COMUNE DI POGLIANO MILANESE

INTERVENTO DI MESSA IN SICUREZZA DELLA COPERTURA DEL PALAZZO MUNICIPALE

PERIZIA SUPPLETIVA E DI VARIANTE

RELAZIONE TECNICA

Foto dall'interno del vano tecnico del nuovo lucernario

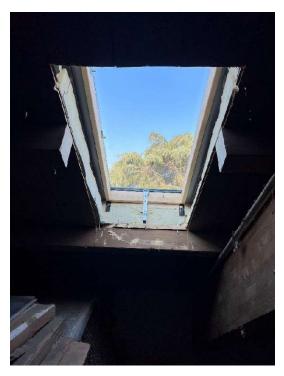
Durante l'esecuzione del lavoro si è ritenuto indispensabile sostituire la sola previsione di realizzazione della botola di accesso alla copertura dotata di scala estensibile.

La eccessiva pendenza del tetto e la previsione della posizione indicata nel progetto approvato ne ha sconsigliato la sua realizzazione.

E' stata invece adottata una soluzione più semplice che è consistita nella realizzazione di un piccolo lucernario di dimensioni ridotte collocato nell'interasse fra due travetti in legno strutturali esistenti, senza intaccare in alcun modo la struttura portante lignea della copertura.

La realizzazione della botola con scala estensibile avrebbe infatti obbligato intervenire anche sui travetti portanti della copertura e, in considerazione sia dei tempi di realizzazione che la complessità nell'uso successivo di una scala estensibile eccessivamente lunga, si è optato per la soluzione che, una volta adottata, ha consentito di aprire il nuovo varco internamente al locale tecnico posto al piano soppalco (terzo) del municipio in zona facilmente accessibile anche senza l'ausilio di una scala retrattile. La nuova linea vita in corso di realizzazione in copertura, sarà dotata di tutti gli agganci protratti sino al nuovo lucernario e gli stessi sono e saranno necessari per le eventuali ispezioni sul tetto a garanzia dei futuri interventi di manutenzione da eseguire in totale sicurezza.
